アップガレージオリジナル車高調（TYPE　CW）部品交換のお知らせ

部品交換の概要
1、車両の現象

参考図　車両後方右側取付け部

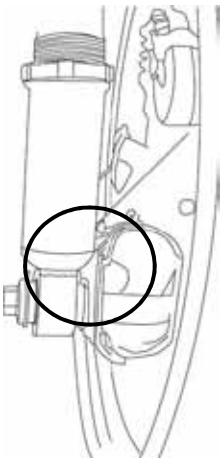
下記の車種・アイテムの一部ロットにおいて、走行中に大きなストロークをしたとき、
車両個体差によってリヤアーム部とリヤロアブラケットのクリアランスが少ない為に干渉し、
長期間ご使用になられた場合、通常想定外の箇所に応力が集中し続け、
合わせて腐食等外的要因が作用した場合にロアブラケット下端部に亀裂が生じ、
最悪の場合走行不能になる恐れがあります。

この部分のクリアランスが純正ショックは10～15mm
弊社車高調の場合は5～7mmとなります。

アップガレージ店舗にて、現状を確認させて頂きます。
ロアブラケットに亀裂等が生じている場合やリヤアーム部への干渉が有る場合は、
後日リヤロアブラケットを新しい物へ交換いたします。
